návrh DIO sil.III/2773 Český Dub - nová kabelová přípojka NN

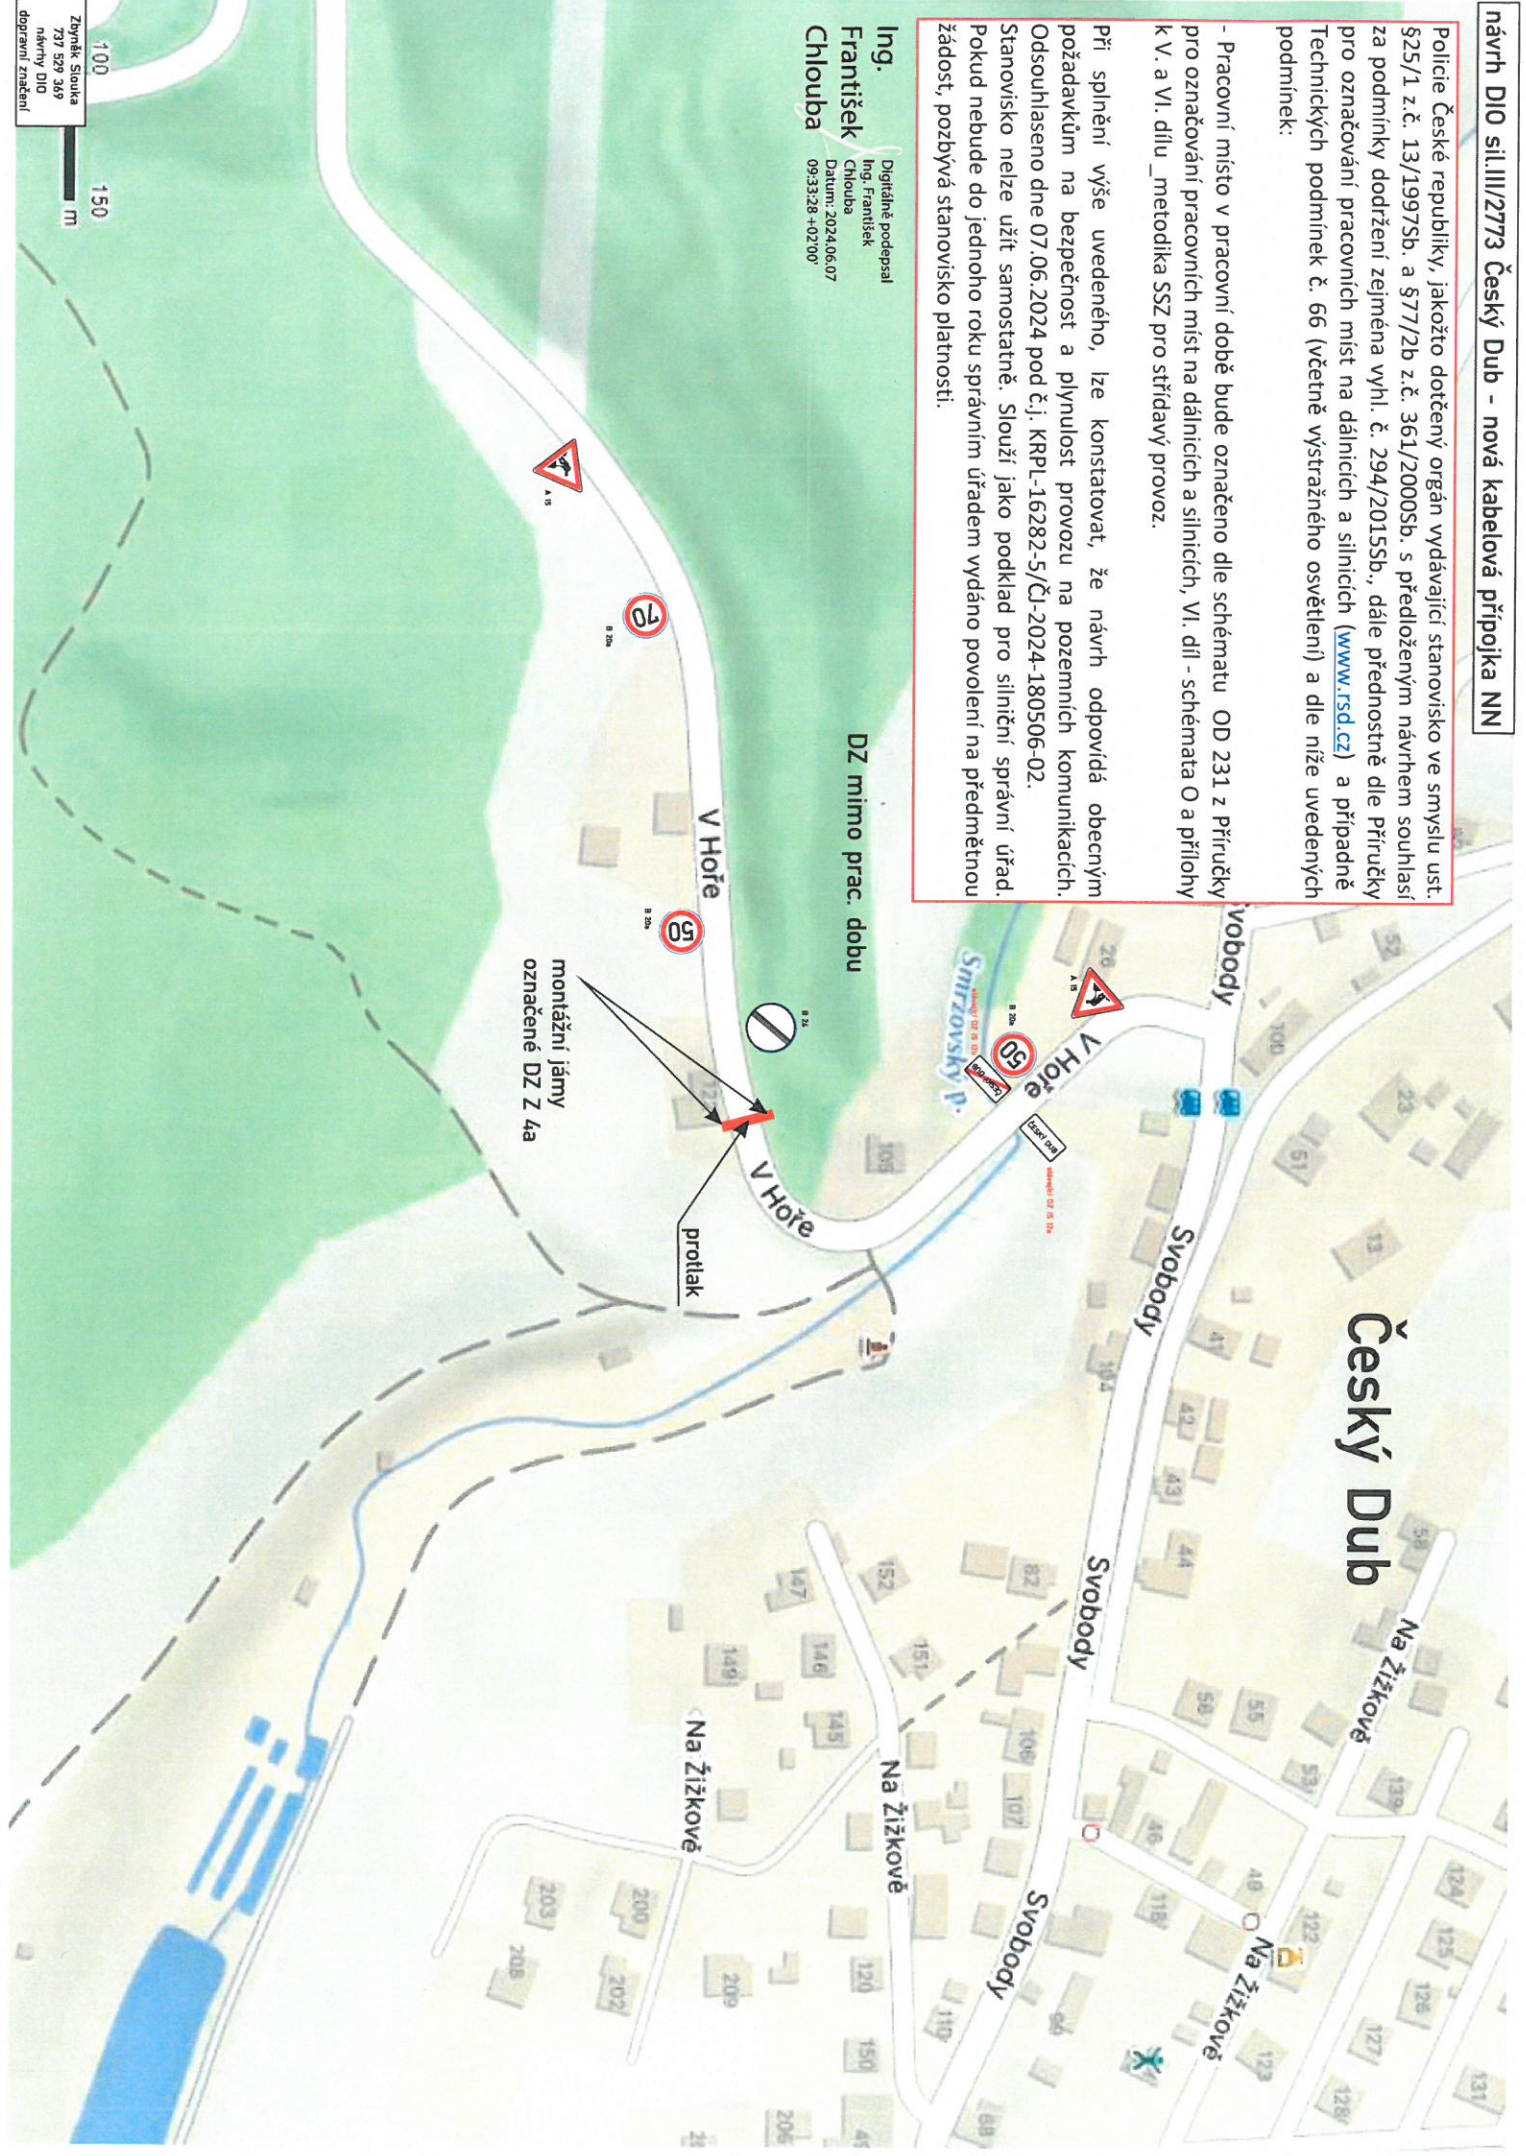
Police České republiky, jakožto dotčený orgán vydávající stanovisko ve smyslu ust. §25/1 z.č. 13/1997Sb. a §77/2b z.č. 361/2000Sb. s předloženým návrhem souhlasí za podmínky dodržení zejména vyhl. č. 294/2015Sb., dále přednostně dle Příručky pro označování pracovních míst na dálnicích a silnicích (www.rsd.cz) a případně Technických podmínek č. 66 (včetně výstražného osvětlení) a dle níže uvedených podmínek:

- Pracovní místo v pracovní době bude označeno dle schématu OD 231 z Příručky pro označování pracovních míst na dálnicích a silnicích, VI. díl - schémata O a přílohy k V. a VI. dílu metodika SSZ pro střídavý provoz.
